## **Additif 127 : Règlement ONU n° 128**

### **Amendement 8**

### **Prescriptions uniformes relatives à l'homologation des sources lumineuses à diodes électroluminescentes (DEL) destinées à être utilisées dans les feux homologués des véhicules à moteur et de leurs remorques**

*Annexe 2, lire :*

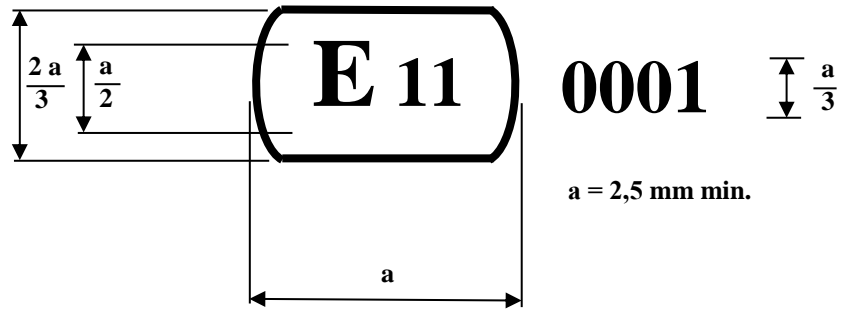
« ...

N° d'homologation..... N° d'extension.....

Code d'homologation.....

1. Marque de fabrique ou de commerce de la source lumineuse à DEL : .....
2. Désignation du type de source lumineuse à DEL par le fabricant : .....
3. Nom et adresse du fabricant : .....
